**ARPAT - Dipartimento di Firenze - Settore Supporto Tecnico**

Verifica di assoggettabilità a VIA su Progetto di “Centrale Idroelettrica 11bis-Isolotto 2”,  
Comune di Firenze. Art. 19 del D.lgs. n. 152/2006 e art. 48 della L.R. n. 10/2010.  
**VALUTAZIONE INTEGRAZIONI**  
Proponente: Società Iniziative Toscane srl.  
Richiesta valutazione tecnica della Regione Toscana prot. n. 614699 del 25/11/2024  
(ns. prot. n. 2024/0094609).

Figura 1: Planimetria impianto

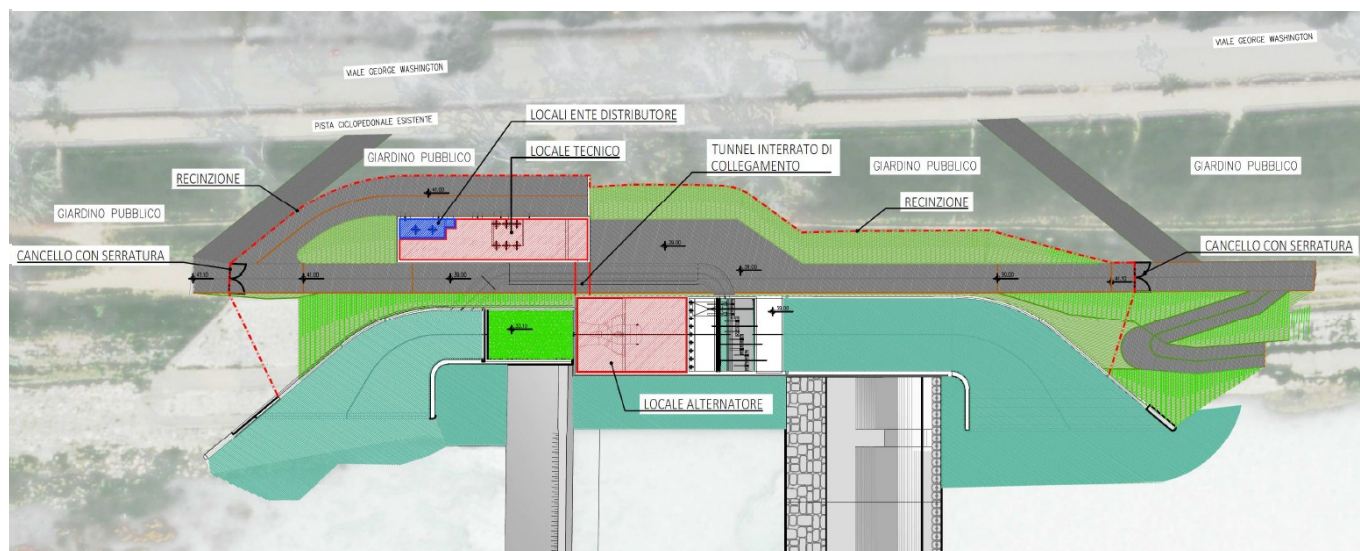
Con riferimento alla Figura 1 si osserva che il locale di generazione, denominato in progetto locale alternatore, è in sponda al fiume, lontano da altri edifici e interamente interrato, e conterrà un gruppo di produzione di energia elettrica costituito da una elettroturbina da 1720 kVA alla tensione di 690 V. L'edificio è costituito da due vani sovrapposti; il vano contenente la turbina, più in basso, al livello medio del fiume e collegato al canale di adduzione e di scarico dell'acqua, e il vano superiore contenente i quadri di controllo in bassa tensione (bt). Quest'ultimo anch'esso completamente interrato ha un'altezza di circa 3 m. L'energia elettrica prodotta dalla turbina è inviata al quadro in bt sovrastante mediante una linea elettrica in parete.

In Figura 1 è mostrato che l'area attorno al locale alternatore è interamente recintata e i due accessi saranno muniti di cancello con chiave, limitati al personale addetto al controllo ed alla manutenzione, da considerarsi professionalmente esposto al campo magnetico. Il progetto mostra che la recinzione è prevista anche lungo gli argini fino al pelo d'acqua così da rendere inaccessibile l'intera area.

La documentazione presentata propone il calcolo della fasce di rispetto per il locale alternatore, per il locale tecnico e per i collegamenti in bt tra i vari locali. Non è né descritto, né valutato l'allacciamento alla rete pubblica in quanto l'intervento dichiarato di competenza di Enel. Il calcolo è effettuato utilizzando uno specifico software certificato per vari valori del campo magnetico ed in particolare per 3, 10, 100 microTesla a differenti quote dal suolo nel caso dei locali, considerando il contributo di tutte le sorgenti attive presenti all'interno dei locali stessi. Per quanto riguarda il locale alternatore si considerano i soli quadri e la cablatura in bt ma non l'alternatore, giustificando questa scelta con il fatto che la macchina elettrica è costruita allo scopo di rendere trascurabile la dispersione del flusso magnetico.

I risultati mostrano che anche la fascia isocampo a 3  $\mu$ T è interamente contenuta all'interno dell'area dell'impianto escludendo interferenze con qualsiasi area esterna.

Figura 2: Collegamento alla rete pubblica

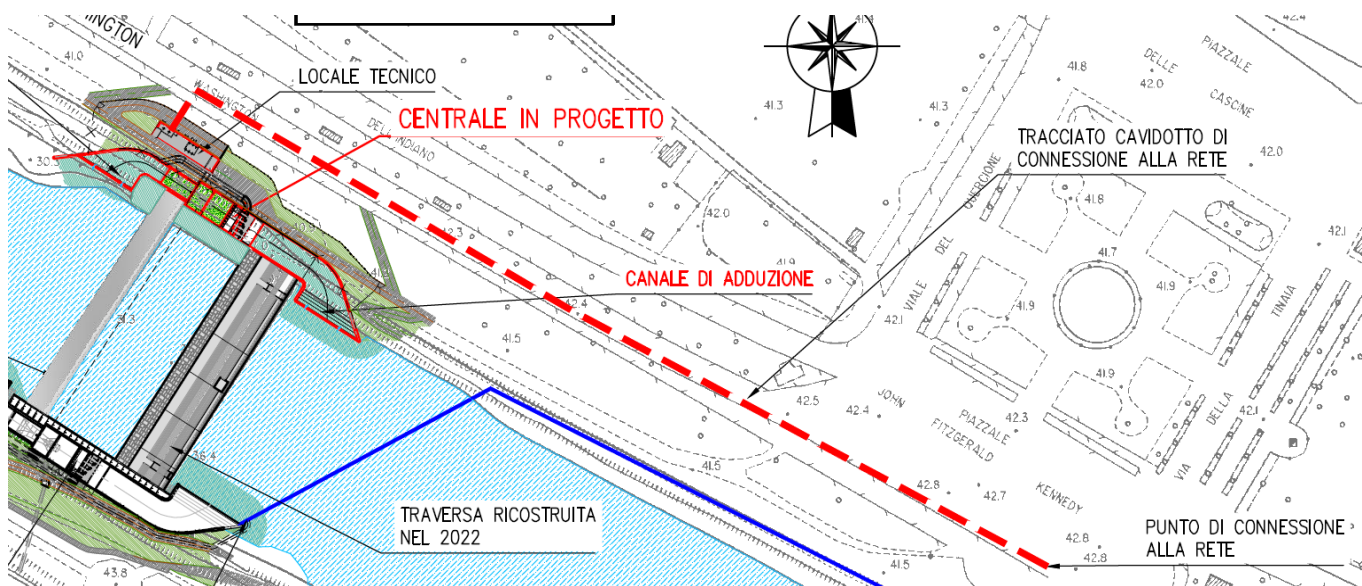
Riguardo al collegamento in media tensione (MT) tra il locale tecnico e la rete pubblica il proponente indica che il collegamento alla rete pubblica è "in capo all'ente distributore locale" e per questo viene escluso dalla valutazione. Tuttavia nella planimetria ISO2-1-0, della quale in Figura 2 è riportato uno stralcio, viene mostrato il tracciato della linea che attraversa viale Washington fino a piazza Kennedy; non è indicato il punto e la modalità di connessione. Nella stessa planimetria è riportata anche la sezione tipo di posa standard dove i cavidotti sono posati a 1 m di profondità dal piano di calpestio.

In particolare, come abbiamo già segnalato nel precedente contributo ed evidente dalla descrizione del progetto nel paragrafo precedente, l'allacciamento dell'impianto idroelettrico con la rete pubblica rappresenta una possibile condizione di criticità, in quanto interessa un'area di aggregazione inserita in parco pubblico ad alta frequentazione (mercato ed organizzazione di eventi pubblici), in particolare piazzale Kennedy - dove è previsto l'innesto con la rete pubblica con modalità non indicate (allacciamento alla cabina esistente, nuova cabina, buca giunti, ecc ...). Da sottolineare, tra l'altro, che piazzale Kennedy rappresenta un'area di transito pendolare giornaliero importate e altamente frequentata proprio per la presenza della passerella che mette in collegamento il quartiere dell'Isolotto con il parco delle Cascine la zona via Baracca/piazza Puccini.

In conclusione, in assenza delle informazioni richieste riguardo le modalità di allacciamento dell'impianto idroelettrico alla rete pubblica non è possibile escludere che questo possa determinare impatti rilevanti per il campo magnetico.

- in fase di progettazione definitiva il proponente dovrà predisporre una specifica relazione contenente i dettagli dell'allacciamento dell'impianto idroelettrico alla rete pubblica in media tensione. In particolare la relazione dovrà contenere le seguenti informazioni:
  - a) tracciato esatto della linea interrata di collegamento con la rete pubblica;
  - b) profondità e modalità di posa;
  - c) caratteristiche del cavo e portata massima d'intensità di corrente;
  - d) modalità e posizione dell'allacciamento alla rete pubblica esistente
  - e) valutazione del campo magnetico prodotto dal cavo e dal dispositivo di connessione.
